Informe Consolidado de Solicitud de Aclaraciones, Rectificaciones y/o Ampliaciones a la Declaración de Impacto Ambiental del Proyecto "Sistema de Almacenamiento de Energía Kanut"

Nombre del Titular : Sphera Development SpA
Nombre del Representante Legal : Eduardo Morice Soffia
Dirección : Augusta Gerona 1577, Of. 406, Las Condes.

El presente Informe Consolidado de Solicitud de Aclaraciones, Rectificaciones o Ampliaciones a la Declaración de Impacto Ambiental del proyecto "Sistema de Almacenamiento de Energía Kanut", contiene las observaciones generadas en virtud de la revisión de la DIA.

Figura 2: Superposición obras del proyecto EIA “Parque Solar Pullalli” y el proyecto en evaluación.

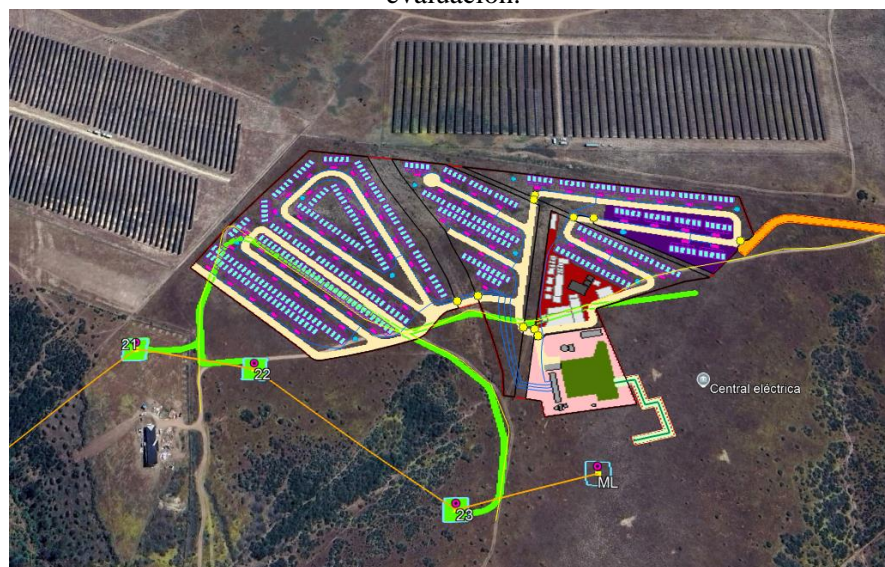
9. En la Figura 2 que se indica a continuación, se observa en color verde el camino de acceso a las torres de la línea de alta tensión del proyecto en evaluación EIA “Parque Solar Pullalli” (admitido a trámite en el SEA con fecha 10 de diciembre de 2024) el cual, pasaría por sobre la ubicación de los contenedores de baterías del proyecto en evaluación. Al respecto, se solicita al Titular aclarar dicha superposición, sus implicancias, e indicar si contempla modificación del layout en caso el proyecto en cuestión obtuviera una calificación aprobatoria de manera previa.

Figura 3: Proyecto en relación con el camino de acceso y receptores de ruido y vibración.

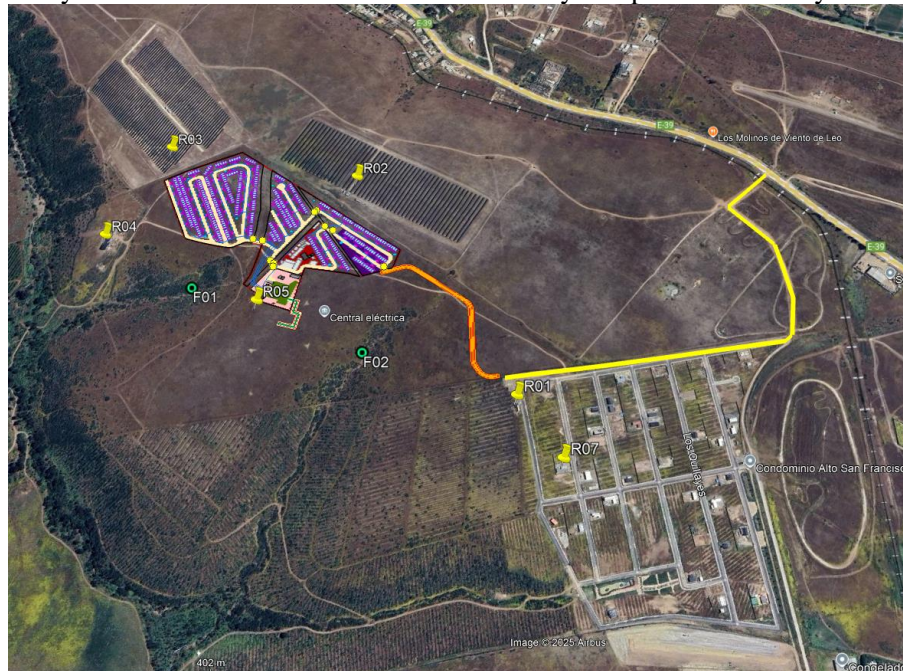
69. Respecto de la DIA, Anexo 3.2 “Estudio de ruido y vibraciones”, Figura 2 “Ubicación puntos receptores y área de influencia”, se solicita ampliar la cantidad de receptores tanto para ruido como para vibraciones. Toda vez que, de acuerdo con lo presentado en la DIA, Anexo 8.10 “Análisis de flujo vial y movilidad”, Figura 12 “Área de Influencia vial del proyecto”, este considera que el tránsito de camiones ocurre desde el ingreso por la ruta E-39 hasta el ingreso al predio de emplazamiento del proyecto. (tramo amarillo de la figura). Dicho tramo es un camino adyacente a una parcelación existente (Tal como se aprecia en la imagen). En atención a lo anterior, se solicita al Titular incorporar para el análisis de ruido y vibraciones los receptores pertenecientes a las viviendas del loteo más cercanas al camino que utilizará para la fase de construcción del proyecto.
